「志賀原子力発電所 1号機の臨界に係る事故についての報告」 の訂正等について

平成19年4月20日
北陸電力株式会社

平成19年4月6日、当社が経済産業大臣に提出いたしました「志賀原子力発電所 1号機の臨界に係る事故についての報告」（以下、報告書）におきまして、数値の転記等の誤りがありました。

また、炉心挙動の解析に関して、燃料の健全性の評価を補足するための解析をいたしましたので、その結果を別紙 2 のとおり追記いたします。

臨界事故に係る背後要因関連図 (1/2)

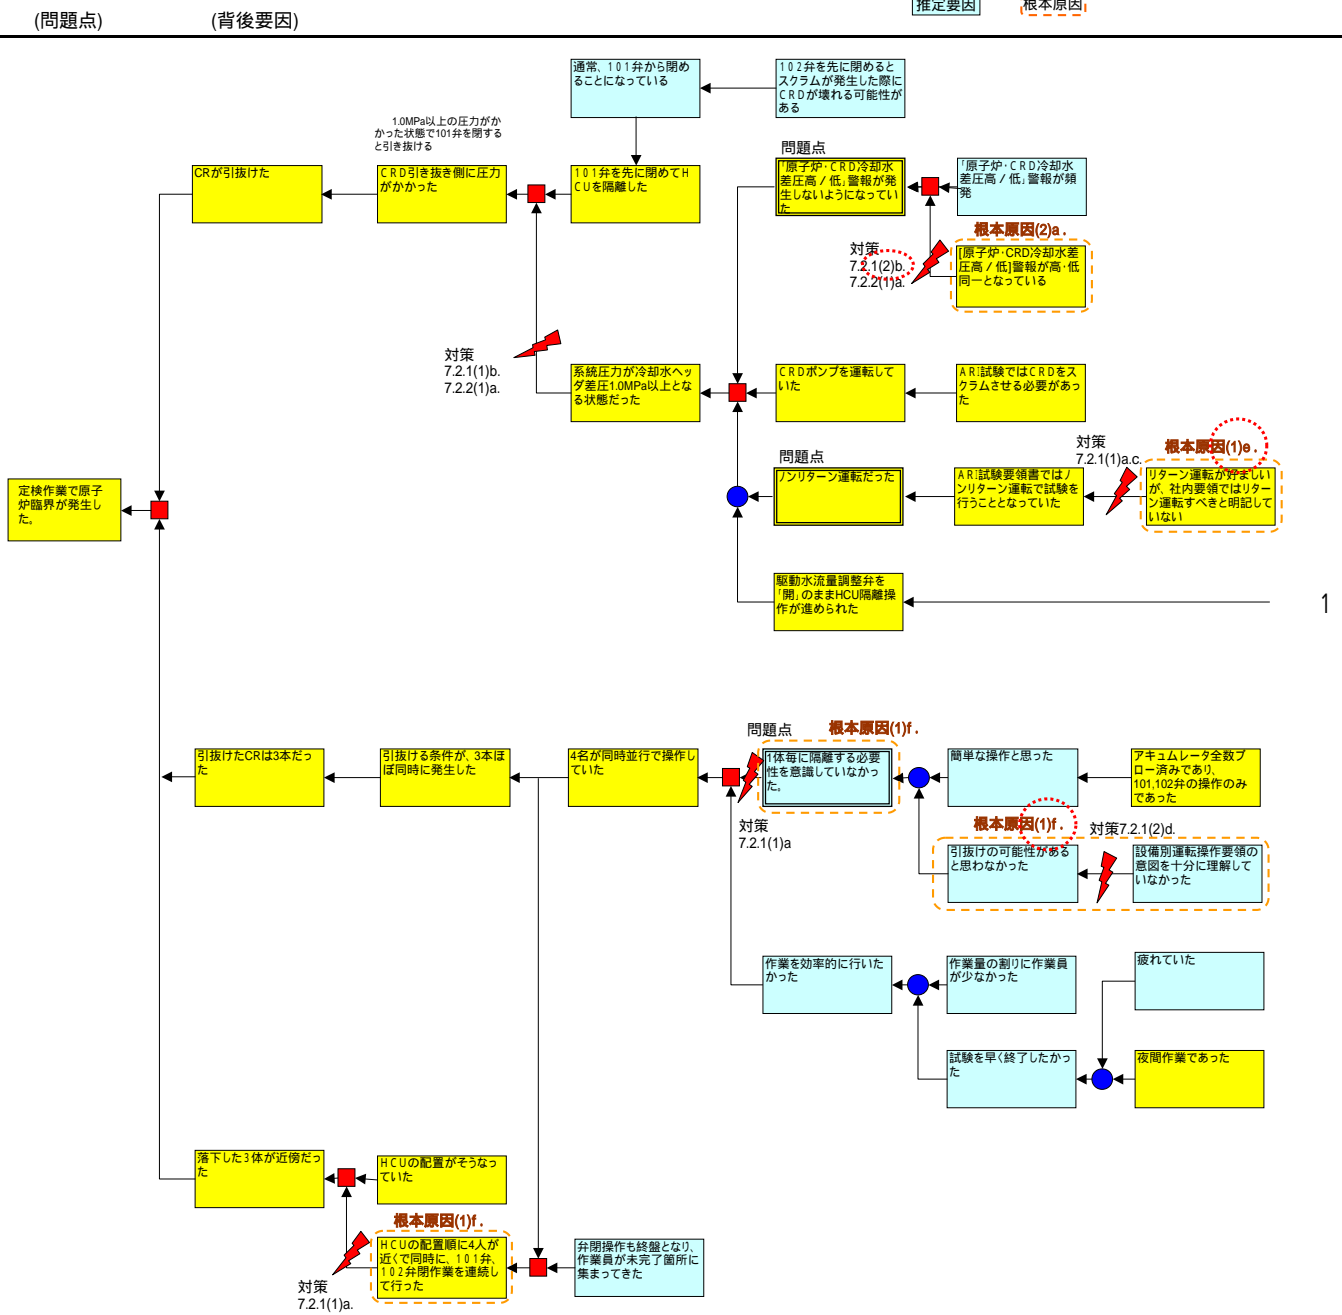
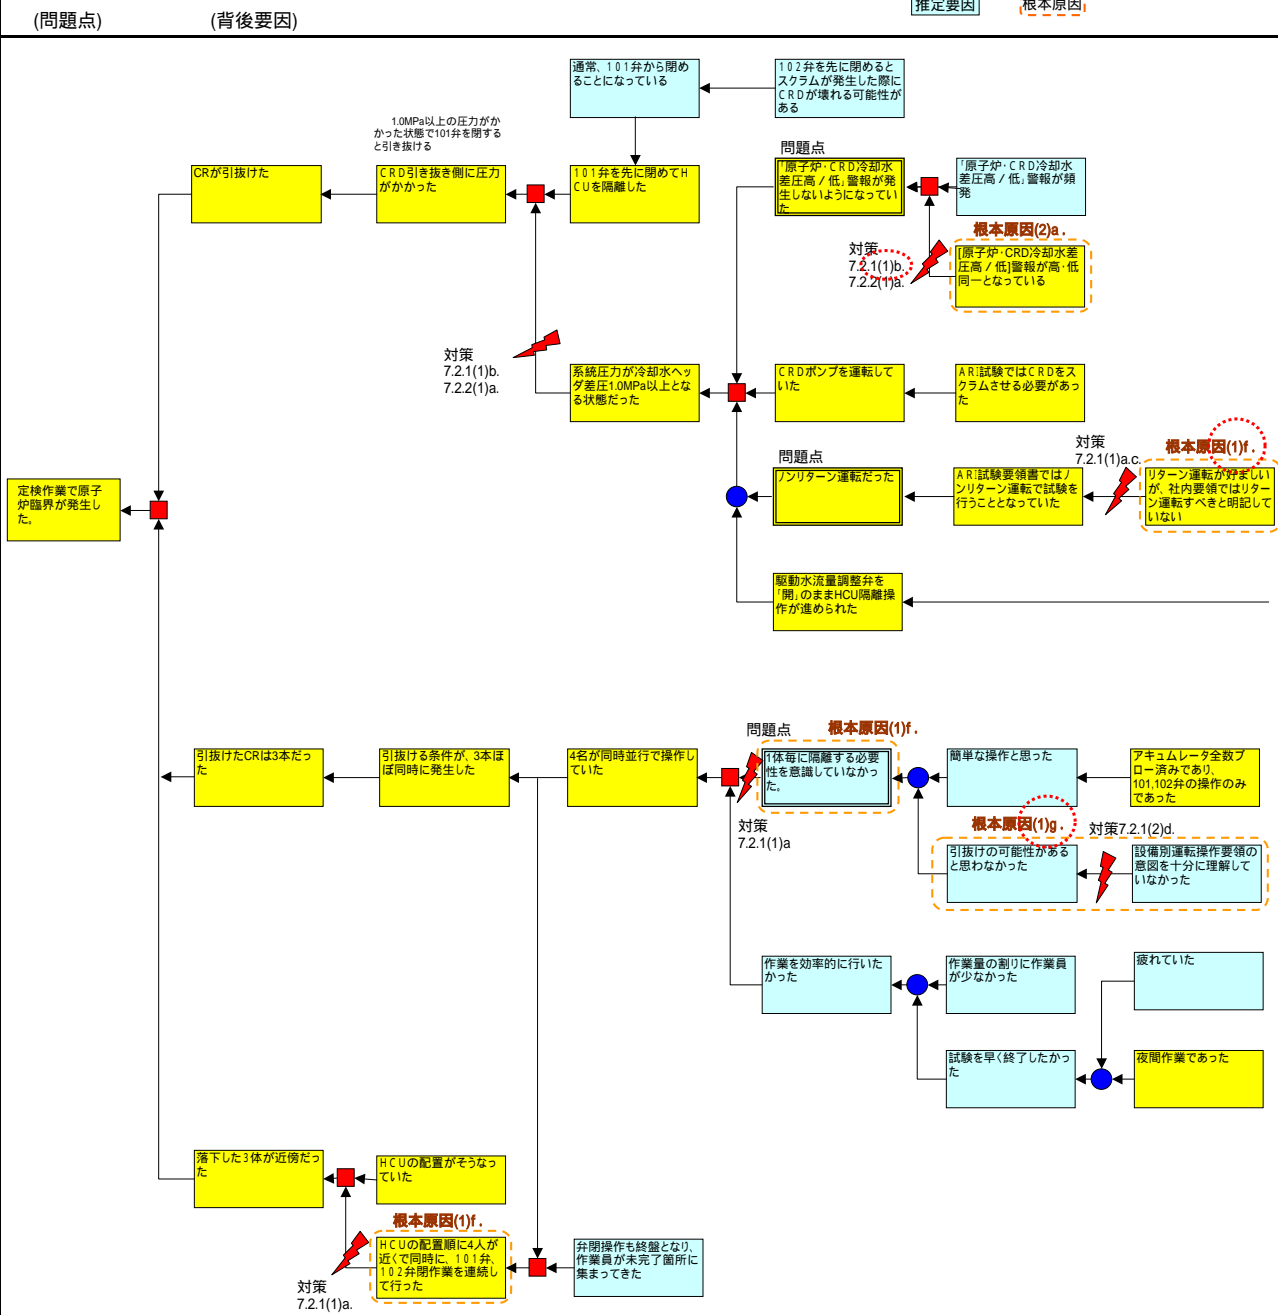
現在の記載内容 (誤り)

正しい記載

臨界事故に係る背後要因関連図(2/2)

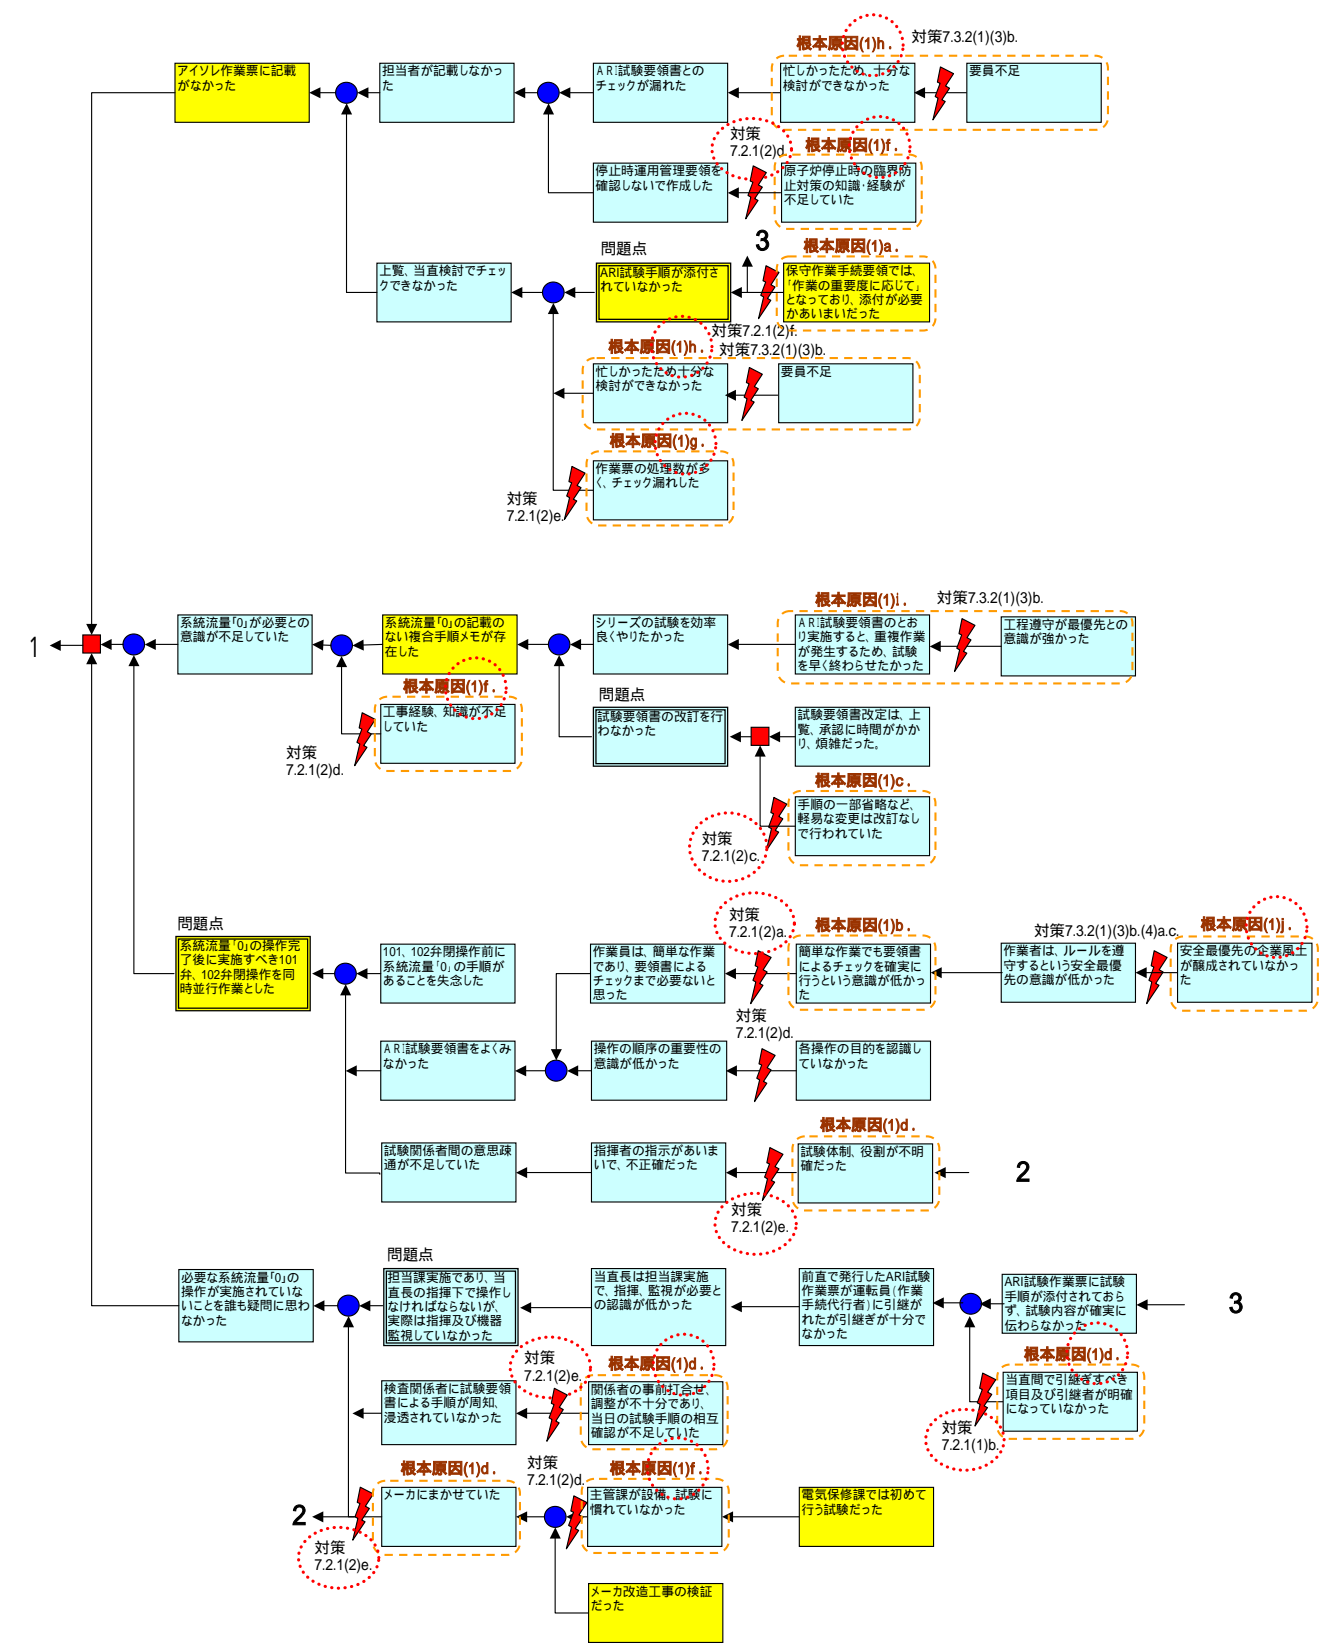
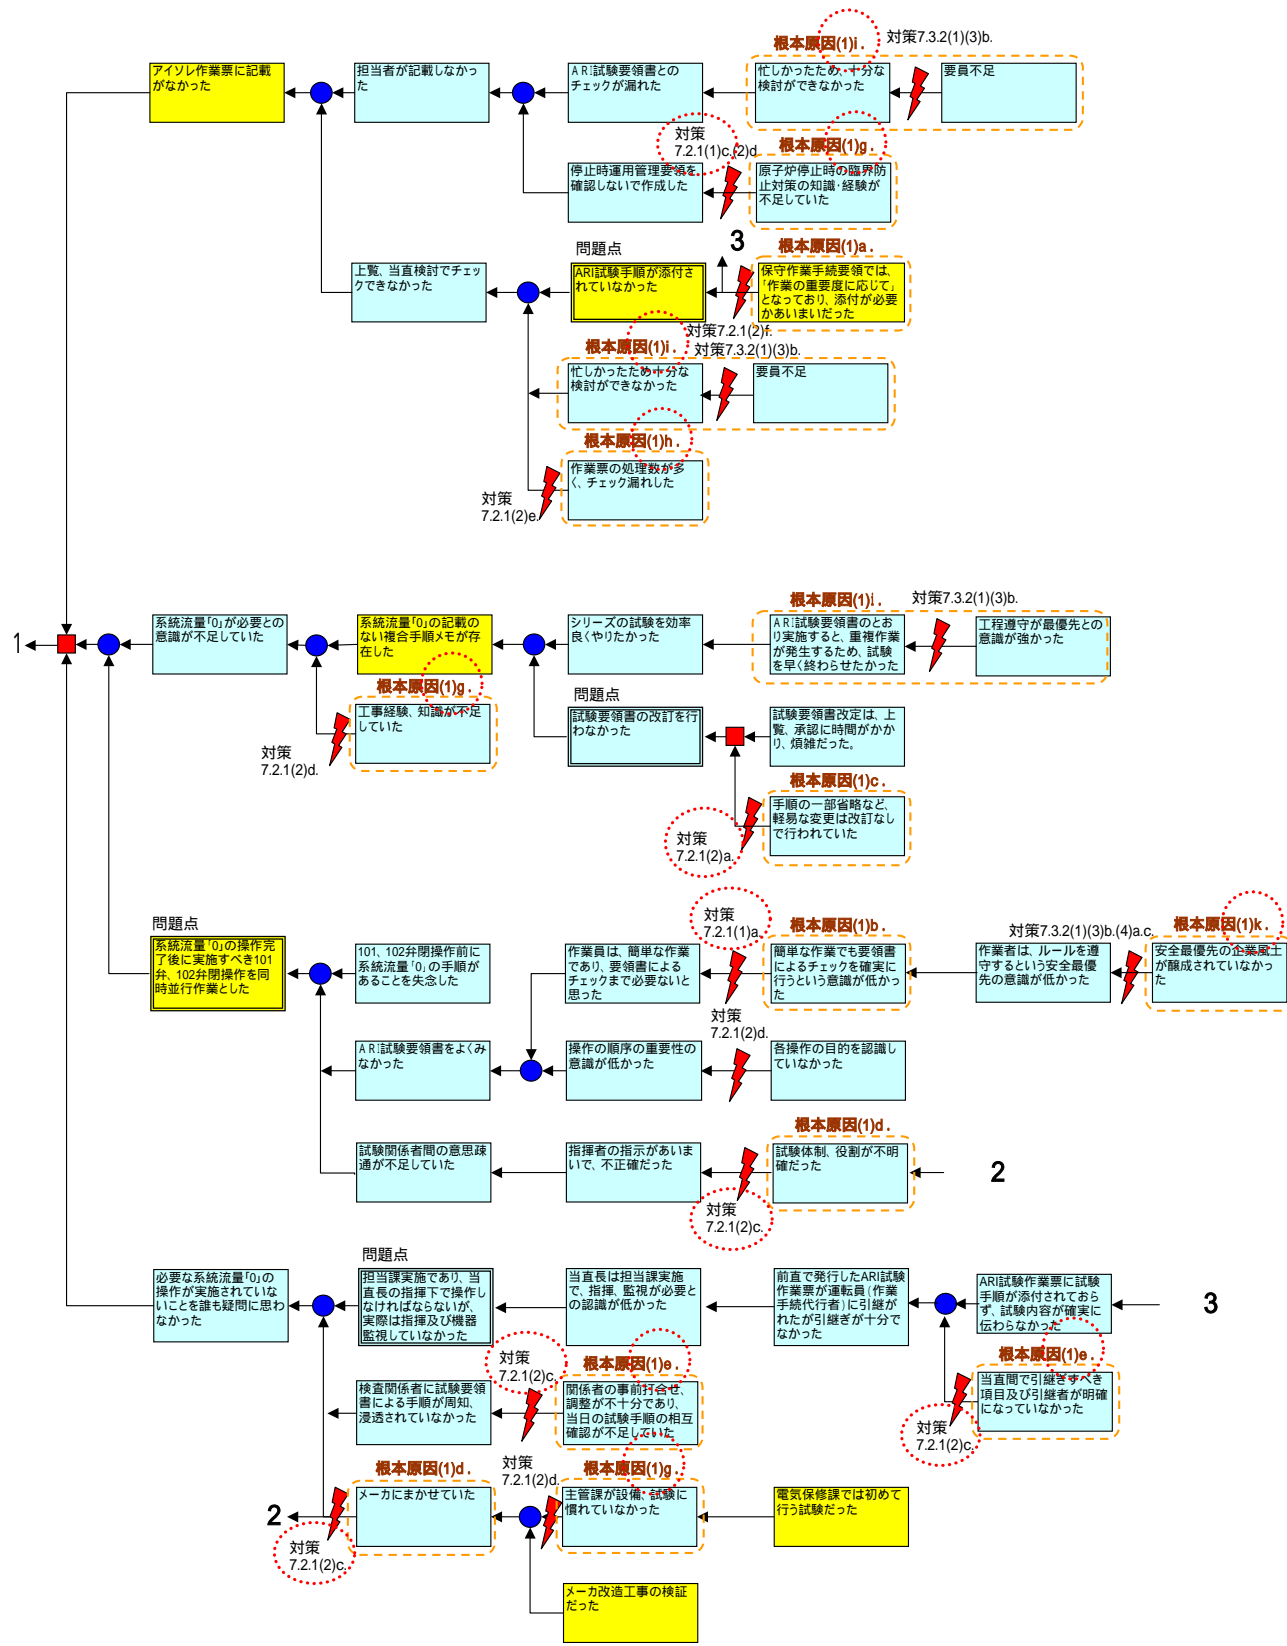
現在の記載内容 (誤り)

正しい記載

燃料エンタルピー及び炉心平均中性子束の推移

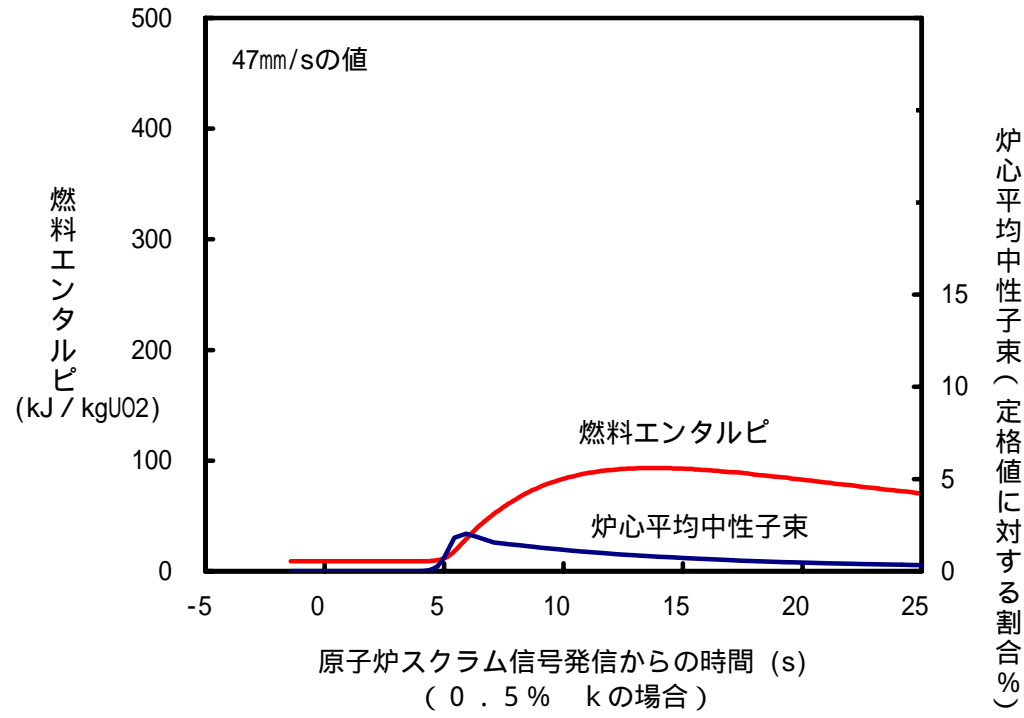
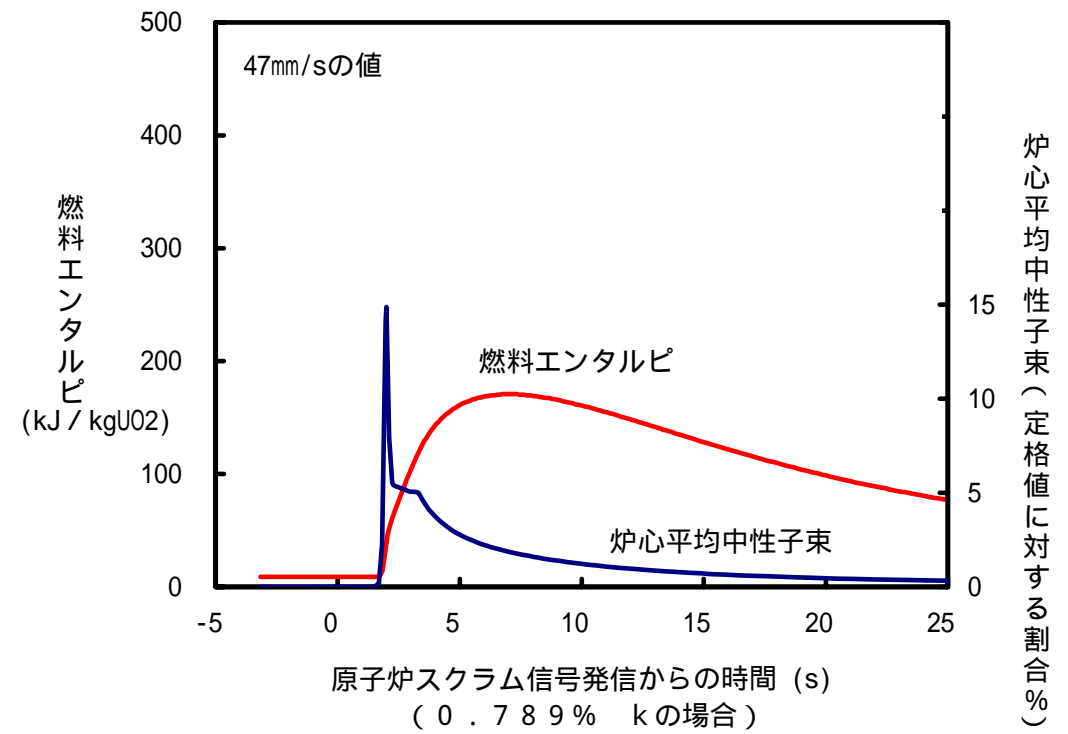
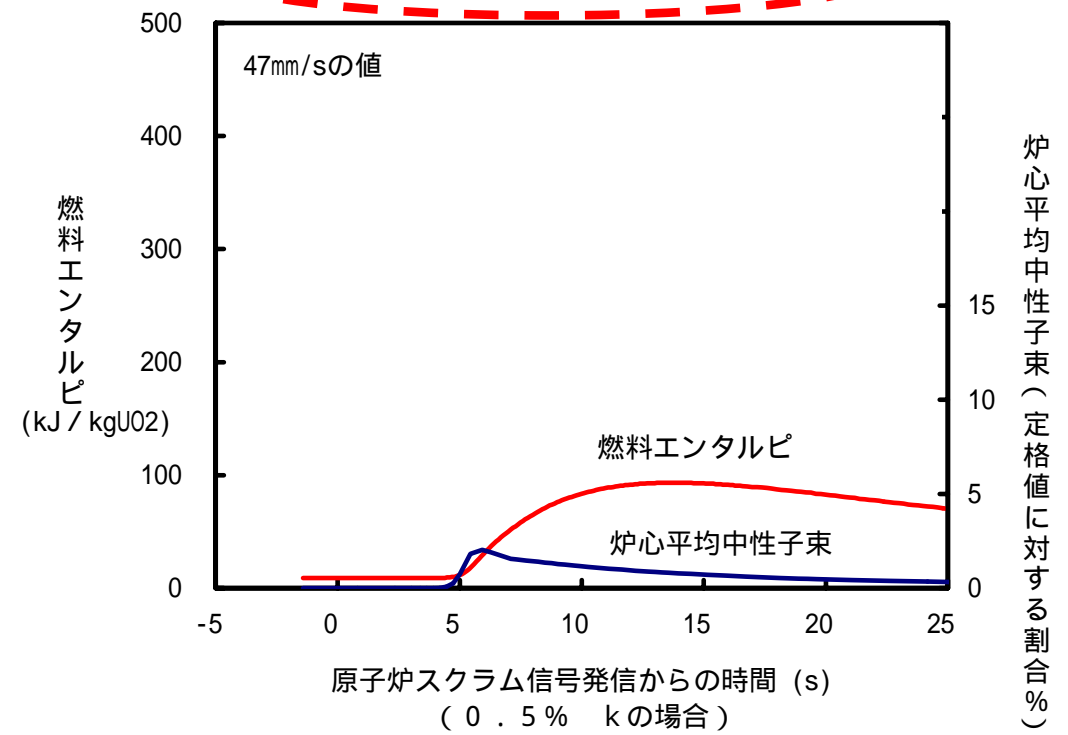
現在の記載内容

補足した記載
